**Avis de l'autorité environnementale sur le projet de création  
de la zone d'aménagement concerté (ZAC) du Centre-ville  
à Sucy-en-Brie (Val-de-Marne)**

Le présent avis de l'autorité environnementale porte sur l'étude d'impact de la ZAC du Centre-ville à Sucy-en-Brie (étude réalisée par TERRIDEV, version non référencée), présentée dans le cadre de la procédure de création d'une zone d'aménagement concerté.

### Présentation du périmètre de la ZAC du Centre-ville à Sucy-en-Brie

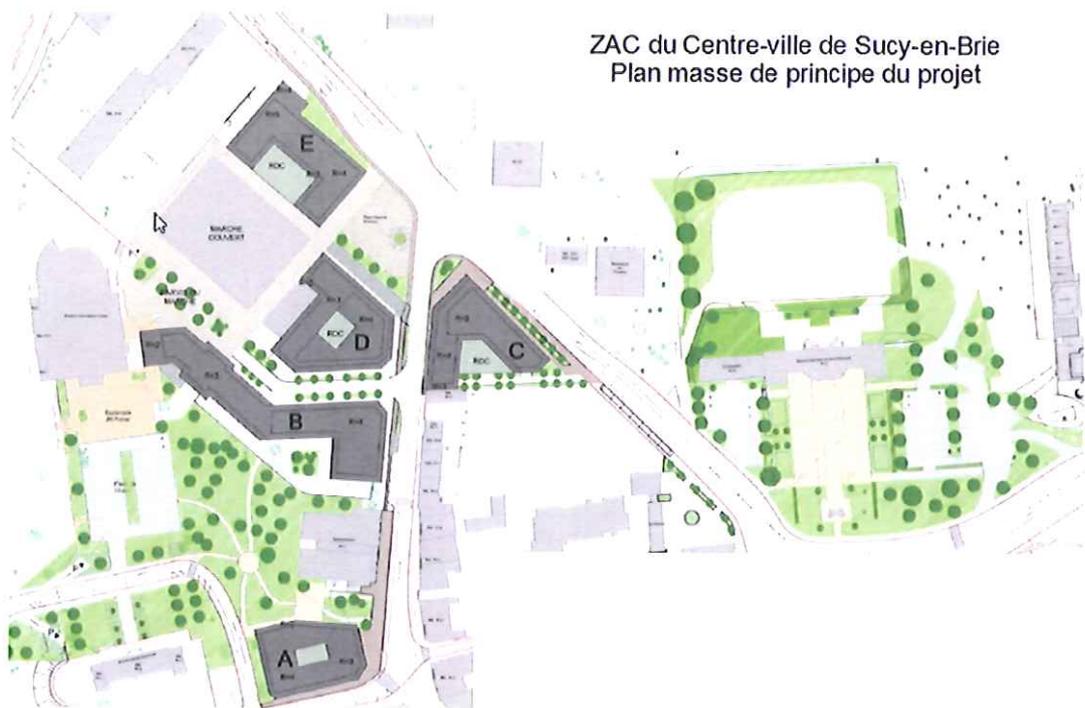
L'autorité environnementale note qu'au vu du plan masse fourni, les nouveaux bâtiments s'implanteront principalement sur des espaces non construits et/ou utilisés comme parkings, à l'exception des bâtiments C et D qui nécessiteront donc des démolitions et la relocalisation des commerces et des logements existants le cas échéant. Cet aspect n'est pas abordé dans l'étude d'impact.
